Dotyczy: postępowania o udzielenie zamówienia publicznego prowadzonego w trybie przetargu nieograniczonego na **Sukcesywne dostawy stymulatorów, kardiowerterów-defibrylatorów oraz elektrod do ablacji, nr D25M/251/N/19-39rj/20**

Zamawiający – Szpitale Pomorskie Sp. z o. o. z siedzibą w Gdyni, na podstawie treści art. 38 ust. 2 ustawy z dnia 29 stycznia 2004 roku – Prawo zamówień publicznych (tekst jednolity Dz. U. z 2019 r. poz. 1843 ze zm.), zwanej dalej ustawą Pzp, poniżej przedstawia treść pytań wraz z odpowiedziami:

Pytanie nr 5 dot. zadania nr 1 poz. I.5

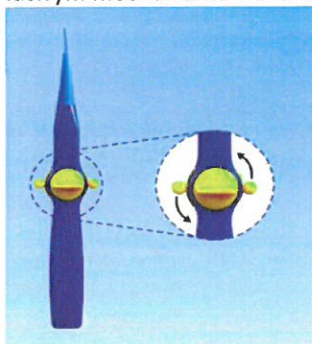
Zwracam się do Zamawiającego o dopuszczenie oferty konkurencyjnej. Niewielkie różnice nie wpłyną na jakość produktu a dzięki zaproponowaniu oferty konkurencyjnej Szpital może zyskać duże oszczędności.

Poniżej parametry proponowanego rozwiązania :

Odległość między biegunami 2-5-2 , 2-8-2, 2mm, 5 mm.

Zamawiający nie dopuszcza.
